大阪万博建設現場におけるメタンガス爆発事故①

－爆発原因と発生ガス対策の妥当性について－

技術士（衛生工学・建設・環境）・甲種危険物取扱者等
環境計画センター 会長代行 鍵谷 司

写真6 発生ガス排出縦管と横引き管

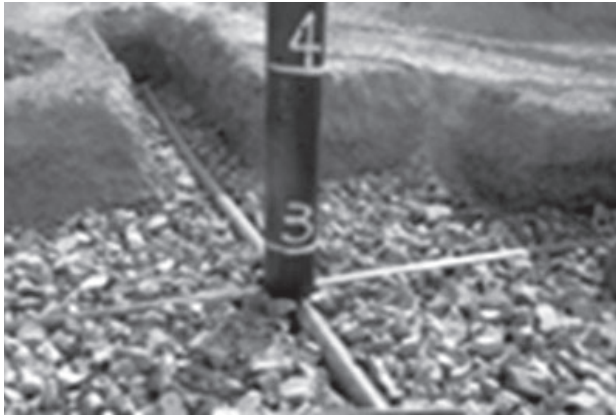
最終処分場構造指針解説では、大規模埋立地においてはガス排出設備の配置間隔は、30～50m程度と記載されている。埋立廃棄物の種類、埋立層厚、即日覆土、中間覆土あるいは転圧の程度あるいはガス横引き管の配置や深度などにより、ガス排出量はかなり変動する。北港埋立地の事例では、発生ガス排出設備の配置間隔が100mとあるので、ガス抜き設備としては必ずしも十分とはいえない。また、発生ガス横引き管の配置事例は、写真5で示したように、横引き管の深さが覆土下まで埋設することが望ましいが、これでは覆土下に溜まる発生ガスを確実に排出することは期待できない。海面埋立では、公有水面埋立法により港湾設備などの跡地利用が義務付けられているので、きめ細かく発生ガスの排出を促すべきであろう。

図3 GW工区とPW工区の地盤断面イメージ

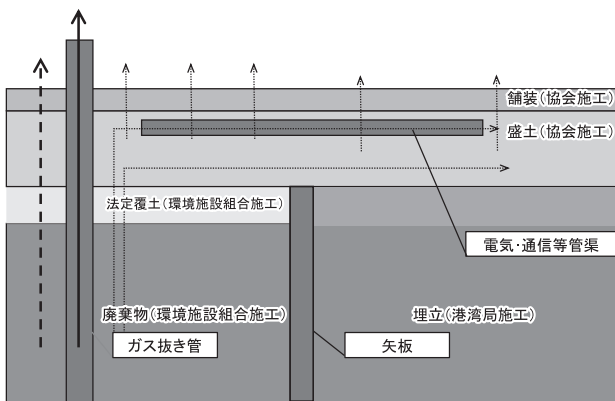
軽い。つまり、発生箇所から地表に、あるいは地盤の高い方向に移流する。つまり、メタンガスは、必ずしも埋立下層部から流出するものではない。廃棄物埋立地の1区と残土・浚渫土砂埋立地の2区との間は、図3に示したように鋼管矢板で区切られているが、廃棄物の埋立が終了した最終覆土上の盛土地盤は仕切りがないので、隣接地へのメタンガスの移動が想定される。

通常、下層部からのメタンガス対策が講じられ、隣接地からの移流は、「盲点」となることがしばしば見受けられ、事故につながった事例もある。今回は、境界付近の電気・機械、通信等の管渠については、管渠内へのメタンガスの侵入防止、メタンガス濃度の測定や強制排気（機械換気）などの対策を講じるとしている。万博協会は、「GW工区との境界付近にあるPW工区内の電気・通信設備の地下ピットのメタンガスの濃度測定では、メタンガスは検知されていないことから、現時点でGW工区からのガスの流入が無いと考えられます。」と考察している。なお、ピット流入防止対策あるいは排気対策によりメタンガスが検知されなかった可能性があり、必ずしもガスの流入が無いと結論することには疑問がある。

図5 当初の発生ガス対策

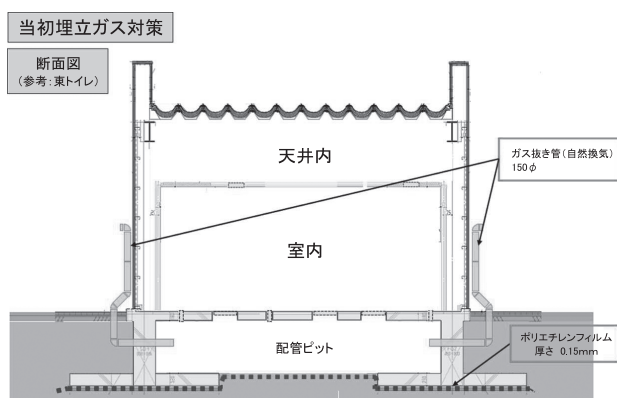
埋立ガスが地下ピットに流入した原因について記載はないが、改善対策を精査すると、地中と地下ピットを繋ぐ配管の隙間を通じて流入したと考えられる。なお、施工後、経過期間が短いので、地下ピットの亀裂等はないであろうが、漏水を含めて確認すべきであろう。また、地下ピット内へ流入したメタンガスを自然排気される対策を講じていた（図5）。しかし、吸気口の位置が地下ピットの中央部であり、排気筒の高さも低く、排気能力が低かったと考えられる。このため、吸気口付近とピット天井部との空間部にメタンガスが滞留したと読み取れる。メタンガスが空気よりも軽いので、吸気口は天井部に設け、排気筒は、屋上まで高く設置すべきである。

- ①地下ピットはコンクリート製で、床下にポリスチレンシートが敷設されている。シートの厚さは、0.15mmと薄く、ピット内への湿気防止とメタンガスの侵入防止も期待できる。本文では、シートはポリエチレン製とある。図6の基礎床下に記載されたポリスチレンの表記は誤りであろう。公的広報で間違うとは信じがたい。
- ②地下ピットには、自然排気設備が設置されている。吸気口はピットの中央部付近で、排気筒の高さは2～3m程度と低い。これでは、ピット天井部と排気口との空間のメタンガスを排気することができず、滞留する可能性がある。
- ③配管ピットは、3ヵ所あり、それぞれ中央付近は貫通しており、繋がっている。また、地表部には点検口があり、その大きさは、60cm×60cmで作業員が内部へ入れる大きさである。

当初の発生ガス対策は図5に示したが、ガス抜き位置や自然排気筒の高さが低いなど地下ピットのメタンガスの排除を確実にできなかったことが、爆発事故の要因になった可能性が高いことを指摘した。つまり、機能しなかったのである。

空間をできる限り小さくし、排気は天井部から行うことである。

テナンスを担当する従業員の管理ミスが防げれば、安全性は確実に確保できると評価できる。なお、どのような災害が起こるかわからないことを考えると、このような電気や機械的な排気・換気へのみに依存するのではなく、機能を高めた自然排気を併用すべきであろう。なお、自然排気は、少なくとも排気筒の高さは屋根以上とし、ベンチレータ付きが望ましい。

図6 事故発生時の断面図

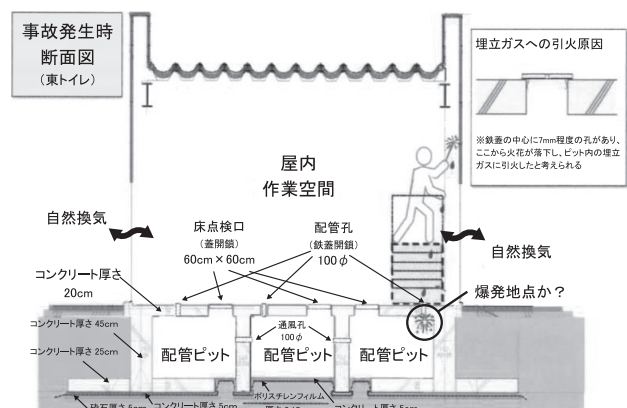
地下ピットの大きさ、排気設備の配置や数、排気筒高さが不記載、かつ爆発地点の説明もない。図6の右側地下ピットの上部に爆発らしきマーク（☼）が記載されている。溶接作業付近の下部に開口部があることから爆発状況と適合する。滞留したメタンガスが、ガス吸気口とピット天井部の狭い空間に滞留し、これに着火したと考えると、爆発規模は小さく、人身事故に至らなかった実態を合理的に説明できる。基本はメタンガスの溜まる

図6からガス爆発は、近傍の配管ピットの配管孔（スリーブ）から溶接作業中の火花が孔内へ落下して、地下ピット内のメタンガスに引火・爆発したとある。スリーブの大きさが明記されていないが、鉄蓋は無いのであろうか？ 蓋が無ければ地下ピットのメタンガスは室内へ大量に流入する。スリーブの大きさや蓋の有無が爆発の要因に関わるので、明記すべきである。

図7 追加ガス対策（会期中の発生ガス対策）

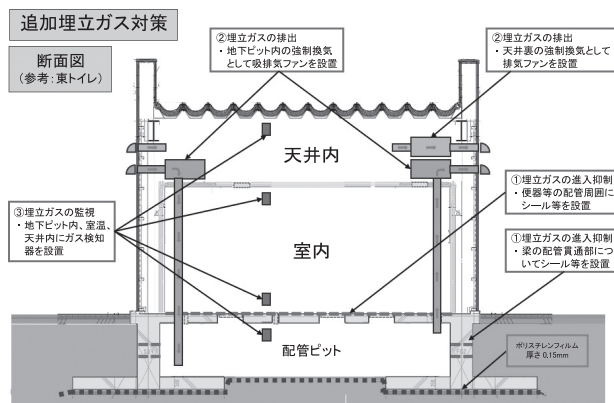
されており、要点は、図7に示したとおり、埋立ガスの侵入防止、メタン濃度測定および機械換気の強化が図られている点である。

すでに建造物が完成している段階なので、配管ピット部分の改造や周辺地盤の発生ガス対策を講じることは困難であるので、既存建造物内への侵入防止、メタンガス測定、および強制排気・換気を設けており、機器の誤作動や故障あるいはメン
